Commune d'OURSBELILLE (65)

PROJET DE CENTRALE PHOTOVOLTAÏQUE AU SOL

Réponse à l'avis de l'ARS du 28 août 2020

*Projet d'aménagement d'un parc photovoltaïque au sol sur la commune d'Oursbelille (65) déposé
par le SIAEP Tarbes Nord*

Prise en compte d'une bande vierge de 15 m autour du PPI

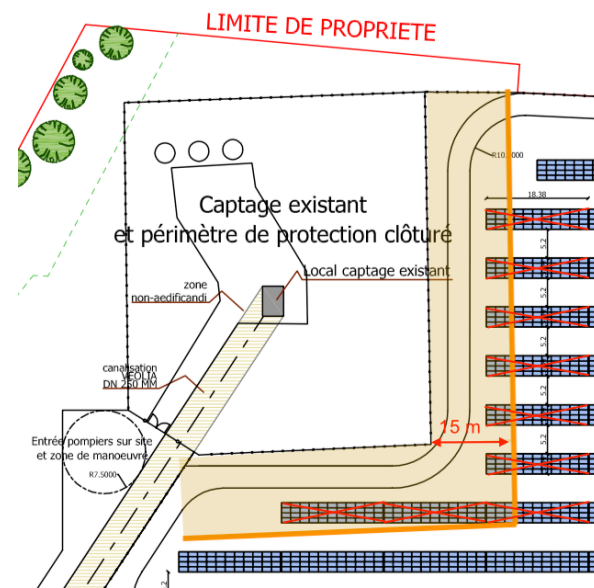
- **Bande de 15 m autour du PPI vierge, aucune installation et travaux sur cette emprise compte tenu de la longueur des drains dont l'extrémité se trouve près de la clôture du PPI ;**

Une adaptation du plan d'implantation est proposée comme présenté sur le schéma ci-dessous.

Le respect strict de la distance de 15m depuis la clôture du PPI conduit à retirer 9 tables supports et à diminuer la puissance installée de 130,7 kWc, chaque table supportant 44 modules de 330 Wc, soit une baisse de 2,7% sur la puissance totale.

Trajet entre le site du chantier et la station de ravitaillement en carburant

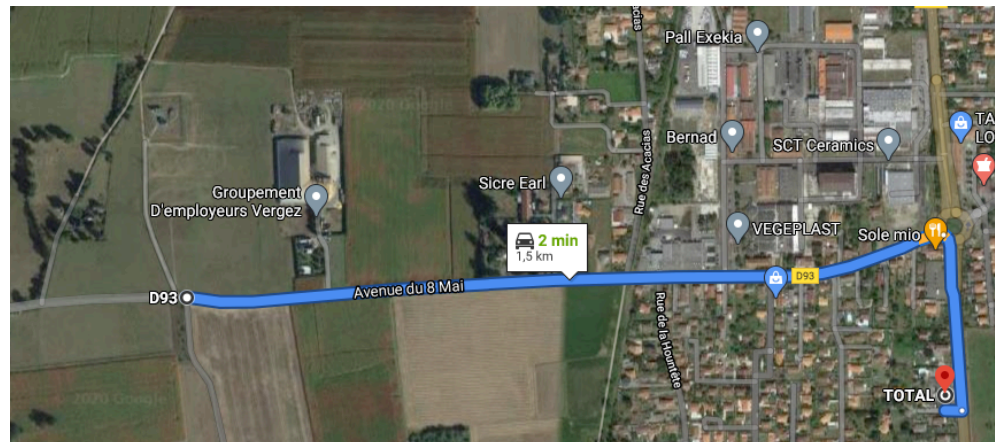
- **Il n'y aura pas de stockage d'hydrocarbure sur site. L'approvisionnement des engins en carburant s'effectuera sur une aire étanche avec rétention, déshuileur en dehors du PPR ;**

Le ravitaillement des engins en carburant sera réalisé à l'extérieur du PPR, à la station TOTAL située 135 Route de Tarbes à Bazet à 1,5 km du site. Cette station a la particularité de proposer la fourniture de GNR (gazole non routier) pour les engins de chantier.

Localisation de la zone de stationnement prévue pour les engins de chantier (pointeur orange).

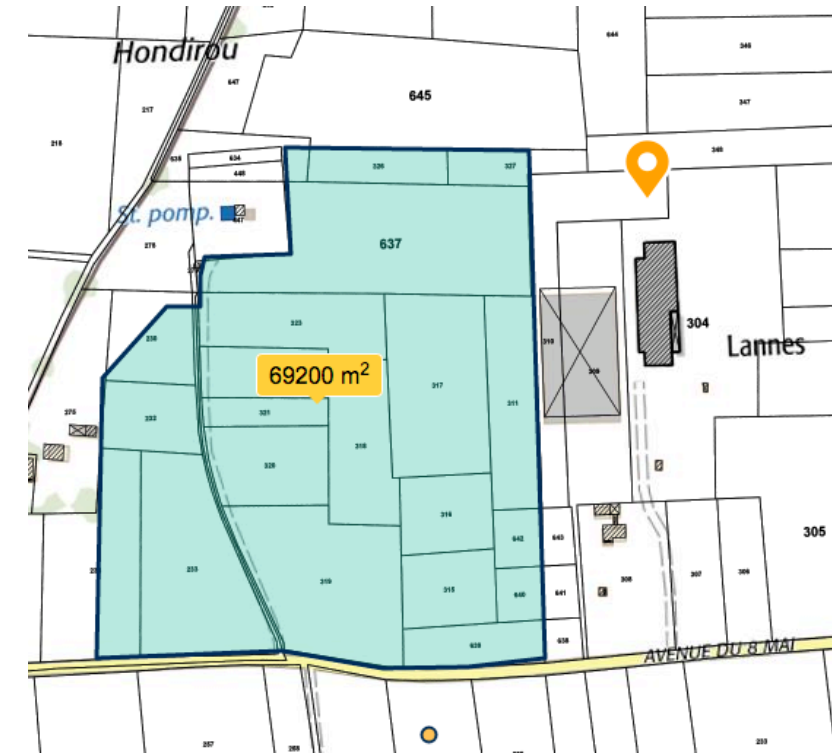
- **Le stationnement des engins en phase travaux se fera également sur une aire étanche avec rétention, déshuileur en dehors du PPR ;**

Le stationnement des véhicules de chantier est prévu sur la zone déjà utilisée par l'agriculteur voisin pour ses tracteurs, élévateurs et semi-remorques, au nord du bâtiment le plus à l'est de son exploitation. Cette zone est intégralement située en dehors du périmètre de protection rapprochée.

Le propriétaire du terrain a déjà donné son accord au maître d'ouvrage pour ce stationnement à côté de véhicules propres.

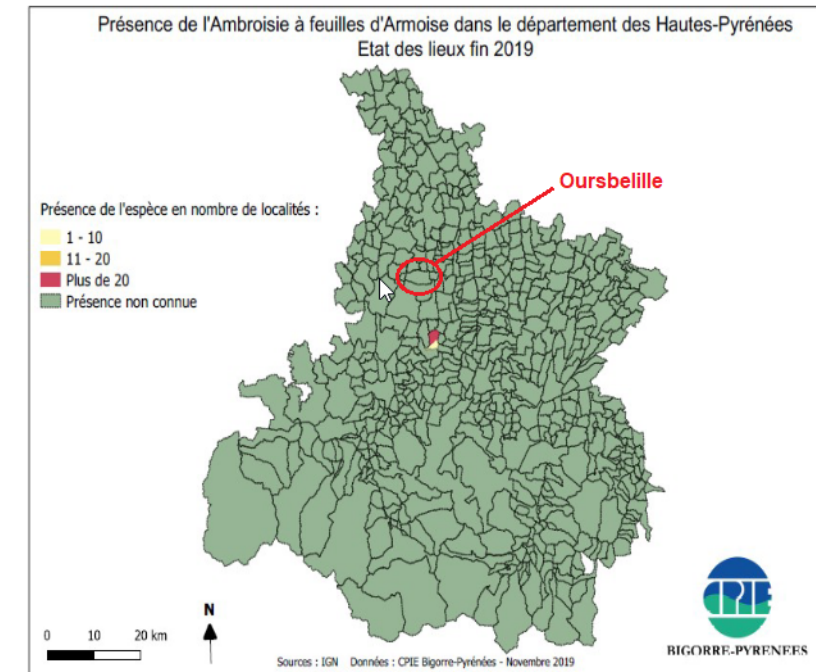
Effets des champs électromagnétiques sur la santé : Il serait intéressant de préciser quelles sont les valeurs attendues pour le poste de conversion et la ligne aérienne moyenne tension pour pouvoir les comparer au seuil de précaution en matière de protection de la santé humaine.

En ce qui concerne le raccordement au réseau électrique sur sa partie privative, il sera effectué par une liaison souterraine entre les postes de transformation et le poste de livraison (parcelle 638). En domaine public, la solution technique retenue par ENEDIS pour la liaison entre ce point de livraison et le poste source de BAZET n'est pas connue à ce jour : ce sera soit un transit par la ligne moyenne tension comme proposé dans la pré-étude réalisée en 2012 soit une liaison directe, a priori souterraine. Toutefois, cette seconde partie d'ouvrage relève du réseau public de distribution et se situe en dehors du périmètre du projet photovoltaïque pour lequel le maître d'ouvrage sollicite une autorisation d'urbanisme.
